##### **Восемьдесят пятая сессия**

**Правила № 53 ООН (установка устройств  
освещения и световой сигнализации для  
транспортных средств категории L3)**

### **Предложение по дополнению к поправкам серии 01, 02 и 03 к Правилам № 53 ООН**

#### **Представлено экспертом от Международной ассоциации заводов-изготовителей мотоциклов\***

**Рис. 1**

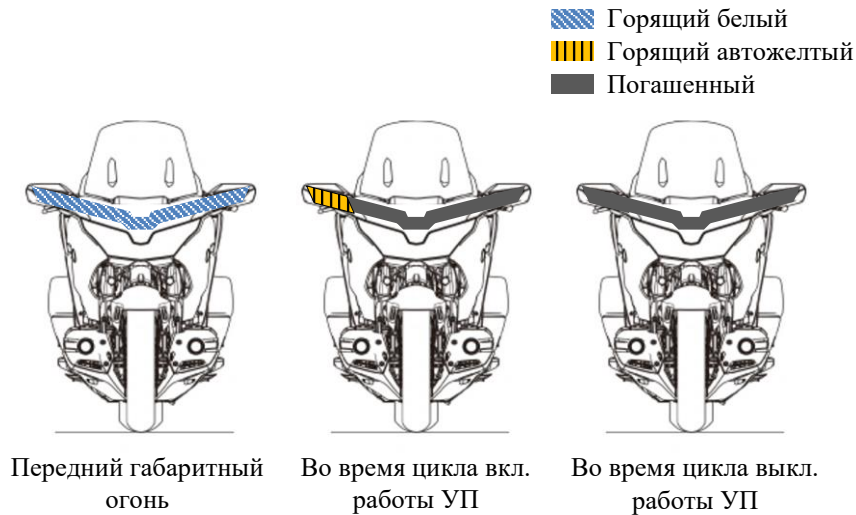
4. Однако, учитывая технологические ограничения того времени, формулировка, использованная в дополнении 13, не рассматривала возможность широкого распространения белого переднего габаритного огня, оба боковых конца которого частично совмещены с указателями поворота. В результате согласно действующему тексту во время работы указателя поворота должен гаснуть весь белый передний габаритный огонь, что может снизить заметность мотоцикла (рис. 1). Этот результат противоречит требованию в случае наличия двух автожелтых габаритных огней; в таком случае передний габаритный огонь на противоположной стороне транспортного средства должен оставаться включенным. Таким образом, МАЗМ считает, что это не является намерением GRE.

Результат текущей формулировки в пункте 6.6.7

**Рис. 2**

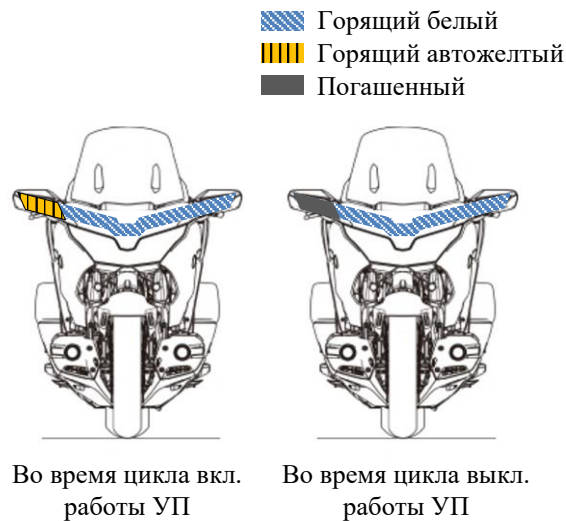
5. Для исправления ситуации МАЗМ предлагает полностью привести требование о белых передних габаритных огнях в соответствие с Правилами ООН № 48. В случае вышеупомянутого широкого распространения белого переднего габаритного огня оставшаяся часть переднего габаритного огня могла бы оставаться включенной, повышая заметность мотоцикла (рис. 2). С другой стороны, положения, касающиеся автожелтых передних габаритных огней, переформулированы в соответствии с Правилами ООН № 48 и по-прежнему требуют выключать их в течение всего времени работы совмещенного указателя поворота с целью сохранить намерение, существовавшее в ходе прошлого обсуждения в рамках GRE.

Предлагаемое решение

- 6.6.7.1** Если передний габаритный огонь имеет автожелтый цвет и совмещен с указателем поворота, то функциональная электрическая схема переднего габаритного огня на соответствующей стороне транспортного средства либо его совмещенной части должна быть такой, чтобы передний габаритный огонь выключался на весь период (цикл вкл./выкл.) работы указателя поворота.

- 6.6.7.2** Если передний габаритный огонь имеет белый цвет и совмещен с указателем поворота, то функциональная электрическая схема переднего габаритного огня на соответствующей стороне транспортного средства либо его совмещенной части может быть такой, чтобы передний габаритный огонь выключался на весь период (цикл вкл./выкл.) работы указателя поворота.»
